# **DOCUMENTO TECNICO**

## **Valutazione di Impatto Ambientale**

**Campobasso, 19 novembre 2024**

L'intervento prevede la realizzazione di un impianto eolico nel Comune di Tufara costituito da una singola torre di 997 kW per il quale la Ditta dichiara che, se pur opera non ricadente nell'Allegato IV alla Parte Seconda punto 2 lettera d) del d.lgs. 152/2006 e s.m.i. (*"impianti eolici per la produzione di energia elettrica sulla terraferma con potenza complessiva superiore a 1 MW"*), ai sensi della DGR n. 621/2011 è necessario che sia sottoposta alla valutazione degli eventuali impatti generati dalla compresenza nell'area buffer di 1 Km di una torre eolica esistente con interdistanza di 810 metri.

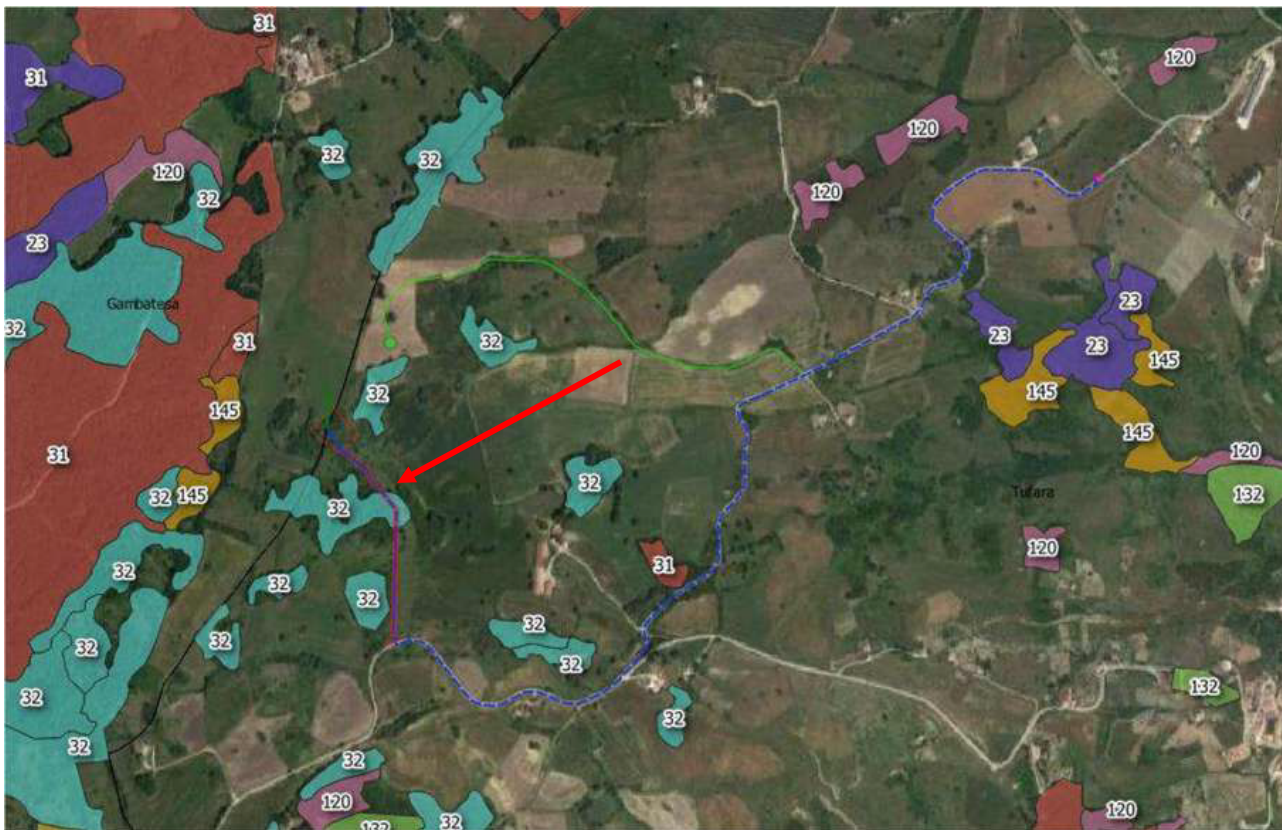
La trattazione degli aspetti geologici, geomorfologici, idrogeologici e geotecnici di cui alla Relazione geologica (luglio 2019, Dott. Piacquadio) risulta alquanto didascalica, anche se allo Studio geologico sono allegati gli esiti di una campagna di indagini condotta nel 2016 piuttosto articolata. Nonostante il progetto sia di fase definitiva, il professionista rimanda alla fase esecutiva alcune valutazioni di carattere tecnico non affrontando mai, nel merito, le specificità del sito di progetto e, soprattutto, quelle del tratto di cavidotto di riconnessione tra l'aerogeneratore e la cabina di consegna.

Nel documento tecnico non vengono affrontate le problematiche connesse con la presenza, lungo il tracciato del cavidotto, di fenomenologie gravitative che potrebbero interferire negativamente con esso per via dell'evoluzione naturale dei versanti. Manca del tutto una descrizione dettagliata delle caratteristiche dei fenomeni, dei loro parametri caratteristici e dell'attuale stato di attività. Analogamente mancano del tutto gli aspetti di caratterizzazione fisico-meccanica dei litotipi che saranno interessati dalla realizzazione della piastra di supporto alla torre, soprattutto in relazione con le dimensioni della stessa e con le sollecitazioni che saranno indotte sul terreno di fondazione.

La fase progettuale "definitiva" impone la piena conoscenza delle caratteristiche del sottosuolo, la verifica della compatibilità delle ipotesi progettuali con le caratteristiche di deformabilità e resistenza dei terreni e con le problematiche connesse con l'erosione e con la circolazione idrica sotterranea. In relazione con gli aspetti di circolazione idrica sotterranea, pur in assenza di una falda che possa condizionare le caratteristiche di resistenza dei terreni, la documentazione non tratta nel dettaglio le misure di mitigazione della pericolosità da frana che, soprattutto lungo il tracciato della condotta, risultano particolarmente elevata. D'altro canto, il Piano per l'Assetto Idrogeologico del Bacino del Fiume Fortore, che detta le norme di uso del suolo in relazione con la pericolosità da frana, individua un ampio areale, a SE dell'area in esame, che lambisce il tracciato, interferendo con esso in alcuni tratti. Proprio tale aspetto, che ha valore di vincolo cogente, avrebbe dovuto essere trattato con estrema attenzione, verificando le reali condizioni evolutive della fascia di versante in esame attraverso un rilievo geomorfologico di dettaglio.

- **la realizzazione di uno Studio specialistico geologico integrativo adeguato alla fase progettuale (esecutiva) e commisurato all'incidenza che gli aspetti di criticità sopra descritti possono avere sull'intervento. Lo studio dovrà essere corredato da un'ampia documentazione fotografica (con indicazione dei punti di presa e degli angoli visuali) e da una cartografia litologica di dettaglio lungo l'intero sviluppo del cavidotto. Gli esiti delle indagini condotte, eventualmente integrate per fornire un numero sufficiente di elementi utili a configurare il locale scenario naturale (esempio: prove penetrometriche dinamiche continue da eseguire lungo il tracciato del cavidotto), devono consentire di definire inequivocabilmente gli spessori di terreno interessati da fenomenologie erosive. In relazione con tali caratteristiche dovrà essere valutata con attenzione la profondità e le caratteristiche degli scavi, definendo le caratteristiche di eventuali opere di protezione/presidio del cavidotto.**

- **l'approfondimento degli aspetti connessi con la stabilità della fascia di versante interessata dal cavidotto, anche con l'ausilio di modellazioni numeriche.**

- **l'approfondimento degli aspetti connessi con la regimazione delle acque per la riduzione delle fenomenologie erosive che possono preludere ad un'evoluzione gravitativa delle masse di terreno destrutturate e già rimaneggiate.**
